改善箇所説明図

改善の内容

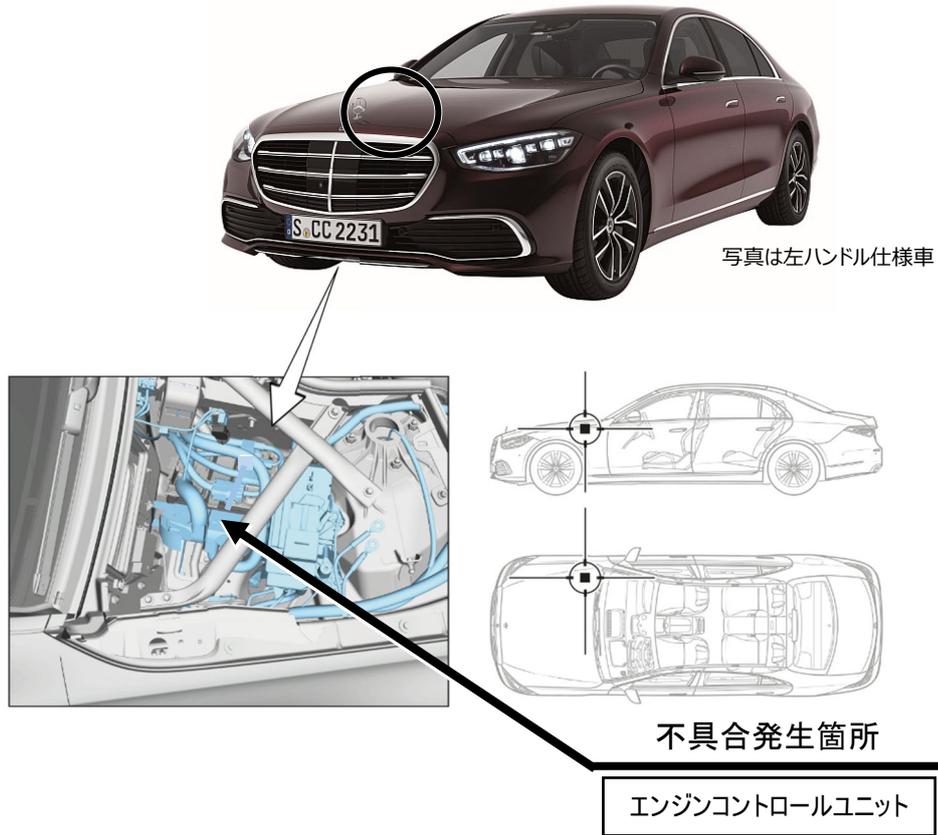
注: は、対策プログラムに書き換える部位を示す。

エンジンコントロールユニットにおいて、制御プログラムが不適切ため、可変バルブ機構(カムトロニック)に故障が発生し、気筒休止が作動した場合に、設計意図に反して空燃比補正制御を停止させない。そのため、燃料噴射量が増加することで触媒が過熱し、周囲の部品を溶損させることでエンジンが停止し、最悪の場合、火災に至るおそれがある。

全車両、エンジンコントロールユニットの制御プログラムを対策されたプログラムに書き換える。また、触媒近傍の部品の損傷状態を点検し、必要に応じて新品に交換する。
